VIABILITY_AUDIT_MASTER

Auditoría geométrica y de viabilidad del modelo aprobado. Fase 03B.5 · previa a E03 · NO se ha modificado la geometría maestra.

1 · RECORRIDOS | 2 · GÁLIBOS

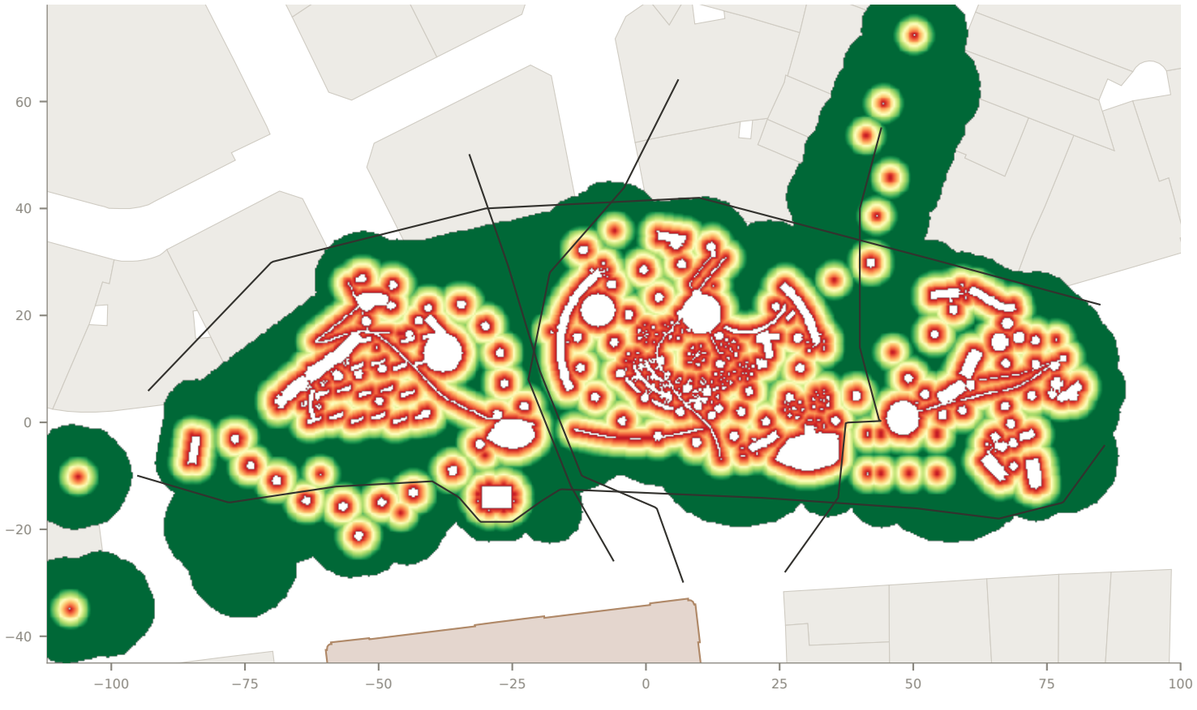
Estrechamientos <3,00 m: 7 · el más estrecho 2.00 m.
Bolsas de suelo sin conexión: 0.
Cuello de botella mínimo entre accesos: 6.50 m.

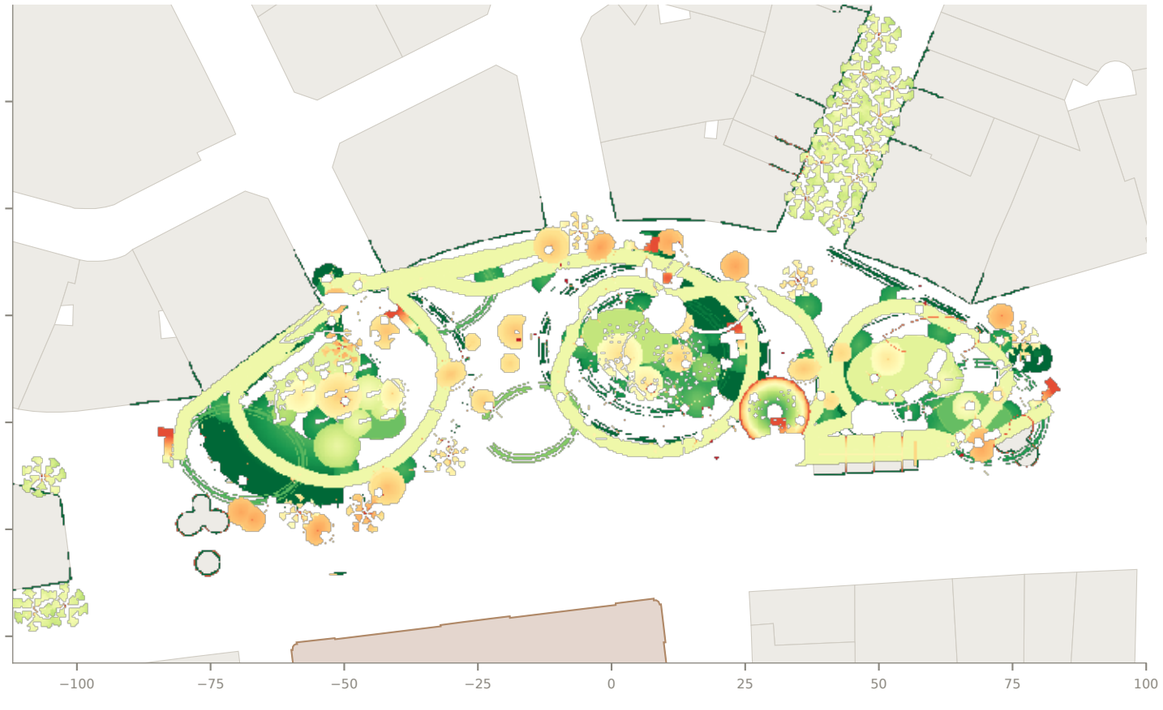
Mínimo absoluto 2.17 m (H_CLEAR_MIN declarado 3,00 m).
10 manchas por debajo de 3,00 m sobre suelo pisable.
0 muestras de cable tensado por debajo de 3,00 m.

3 · ALTURAS · HEIGHT_SYSTEM contra la geometría construida

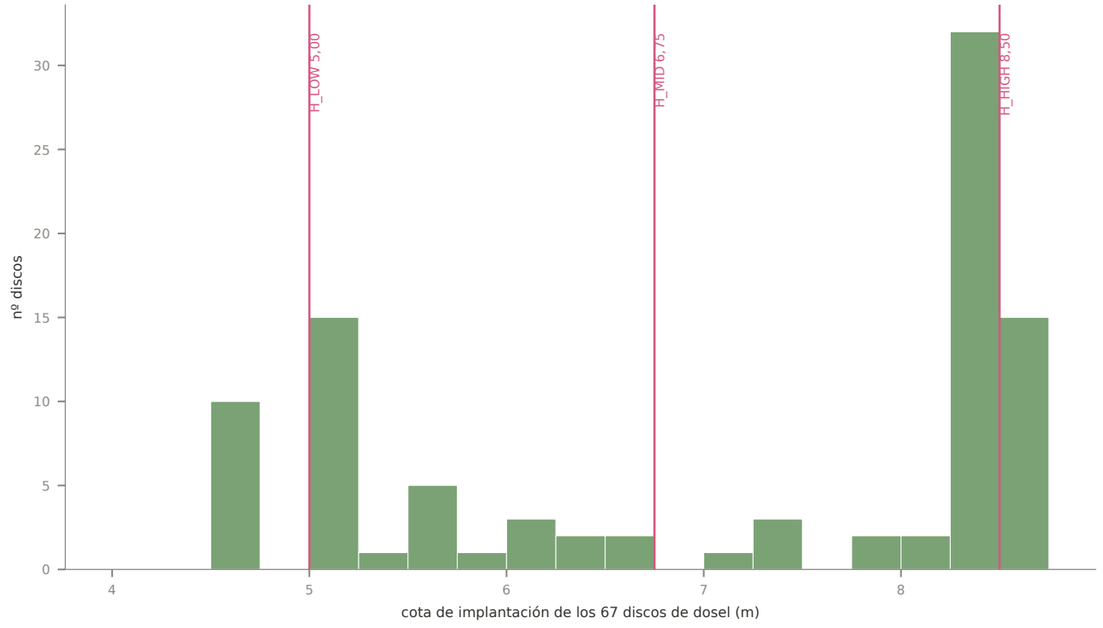
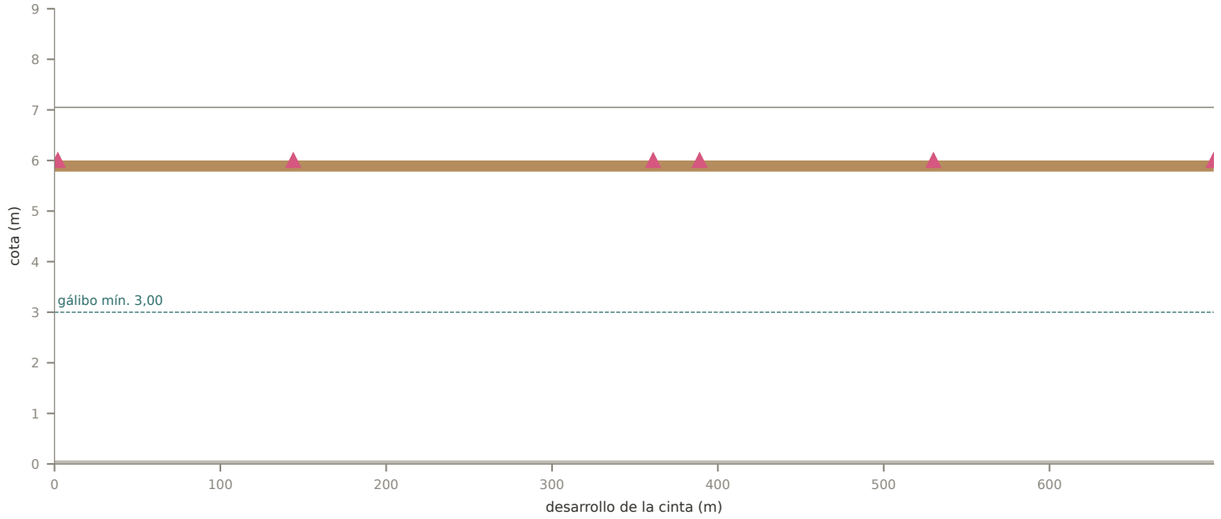
HALLAZGO PRINCIPAL. El HEIGHT_SYSTEM declara un cielo verde en TRES capas escalonadas (5,00 / 6,75 / 8,50) y la resolución D10 fija 8,50 como máximo. La geometría construida no obedece a esa familia: las cotas de los discos se leen una a una del JSON y se recortan al intervalo [4,20 · 8,50], de modo que 32 de los 67 discos caen a más de ±0,30 m de cualquiera de las tres capas. No es necesariamente un error —puede ser una decisión de composición— pero significa que el HEIGHT_SYSTEM ya no describe el modelo: describe una intención anterior.

RESTO DEL CONTRASTE. 4 parámetros fuera de su rango declarado y 3 declarados pero no construidos (H_BENCH_BACK: no hay respaldos; H_TANK_TOWER: no hay torre de depósitos apilados; H_LOGISTIC_RAIL: reserva G4 apagada por D9 — este último es coherente con la decisión tomada). Los fuera de rango son menores y todos por exceso: el depósito de suelo mide 2,25 m de altura total frente a los 1,35 m declarados (la cota 1,35 describe el cuerpo, no el cono superior), la torre de vivero 3,32 m frente a 3,00 m, y el arbolado existente llega a 8,51 m frente al rango 5–8.

Lo importante no es cada desviación aislada sino que el documento de cotas y el modelo han divergido: conviene decidir cuál de los dos manda antes de E03.

4 · CINTA / PASARELA ELEVADA

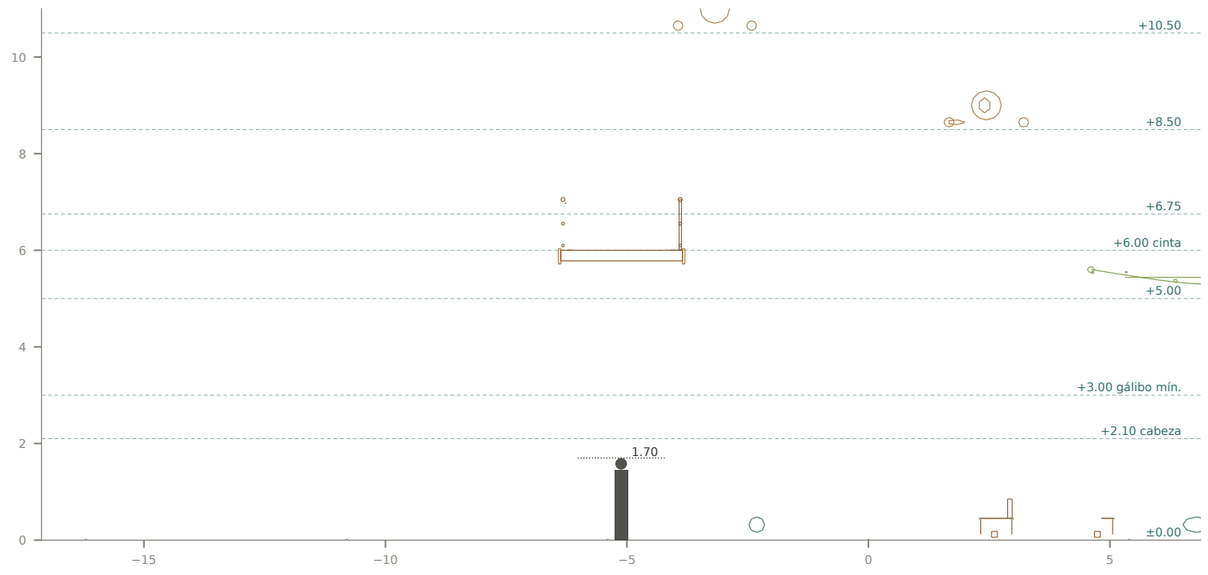
- **La cota +6,00 no tiene ningún acceso utilizable.**
  Las 6 escaleras tienen contrahuella 0,385 m, huella 0,424 m y 91 % de pendiente (2CH+H = 1,19 m frente a los 0,62–0,65 de la regla de comodidad); no hay barandilla, ni meseta, ni rampa, ni ascensor. Es el hallazgo más grave y el único que invalida por sí solo una parte del programa: 519 m de paseo por el dosel sin forma de subir.

5 · ACCESIBILIDAD | 6 · METRO | 7 · VISUALES

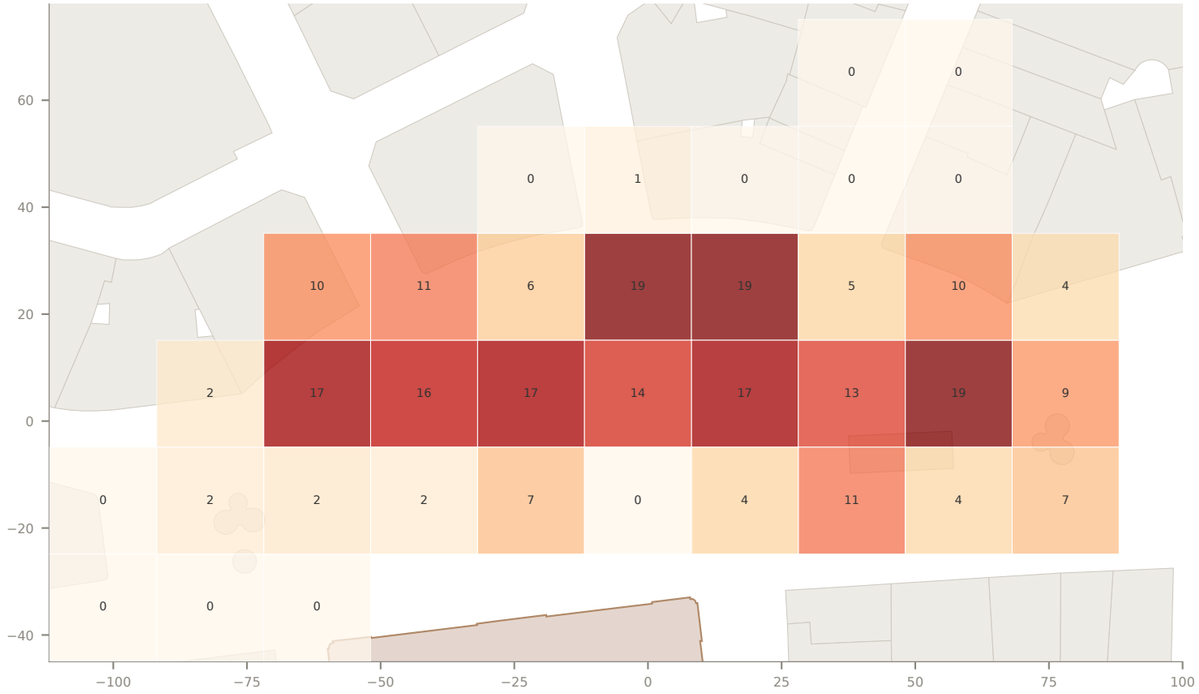
- **La visibilidad del reloj se conserva en algo más de un tercio de la plaza.**
  Reloj 39 %, torre 42 %, Casa de Correos 45 % de 2579 puntos de observación a 1,65 m. Es una decisión de proyecto, no un error: el dosel es el argumento del refugio. Se mide para que la renuncia sea consciente.
